**Gemeente
Amsterdam**

Nota van beantwoording inspraak Investeringsnota Nieuwe A2 Entree

Definitieve versie

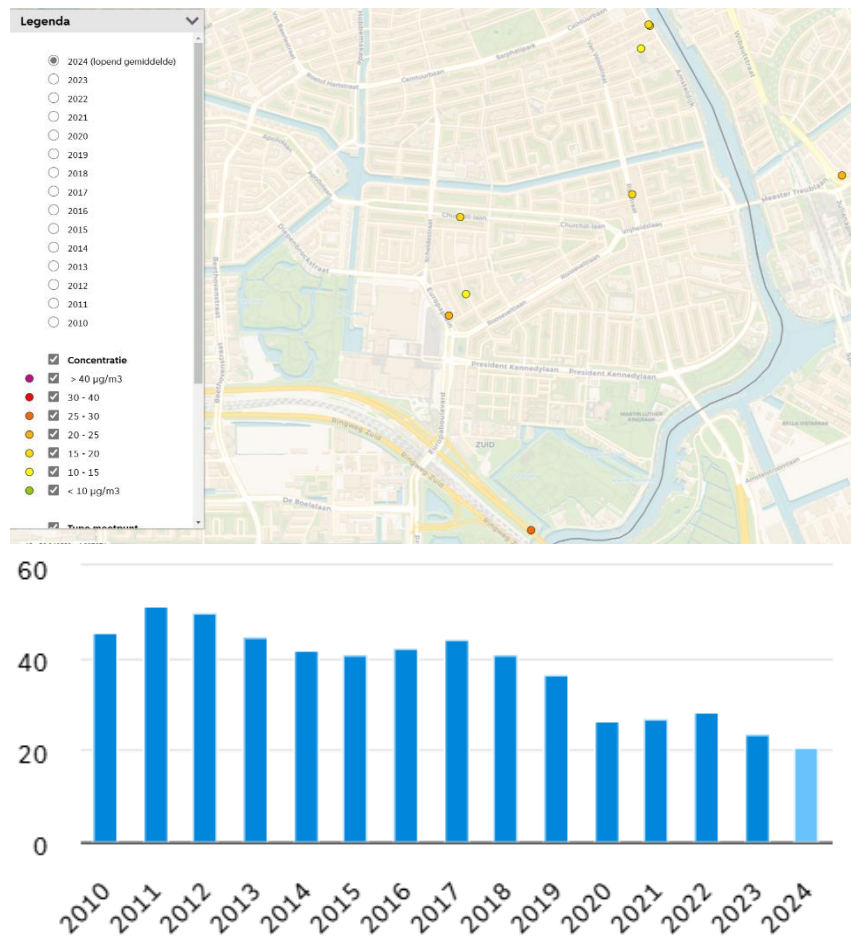
De Bewonersvereniging concludeert dat door de plannen voor het afwaarderen van de afrit S110 richting de stad en het verkeersluw maken van het deel van de snelweg A2 vanaf de ring tot aan de President Kennedylaan, en de geplande extra woningen in dat gebied (met als gevolg extra verkeer), het verkeer (en de verkeersdruk en -stromen) van en naar Amsterdam via de S111 (Gooiweg/ Prins Bernhardplein) en de S109 (RAI / Europaboulevard/ Zuidas per saldo zal toenemen.

Het geluidonderzoek maakt onderdeel uit van de Investeringsnota en biedt in deze fase van de planvorming voldoende inzicht in de gevolgen voor het geluid. In de volgende fase van de planvorming, als het programma verder wordt uitgewerkt, zal geluidonderzoek in het kader van de juridische planvorming plaatsvinden.

Op grond van artikel 5.78af, derde lid, van het Besluit kwaliteit leefomgeving is het niet noodzakelijk om maatregelen te overwegen als de toename minder bedraagt dan 1,5 dB. Aangezien in deze situatie de toename minder bedraagt dan 1,5 dB, zijn nadere maatregelen ter voorkoming van geluidsoverlast niet noodzakelijk.

Uit het geluidonderzoek blijkt dat er geen sprake is van een onaanvaardbare verslechtering van de geluidssituatie, daaronder begrepen in de De Mirandabuurt.
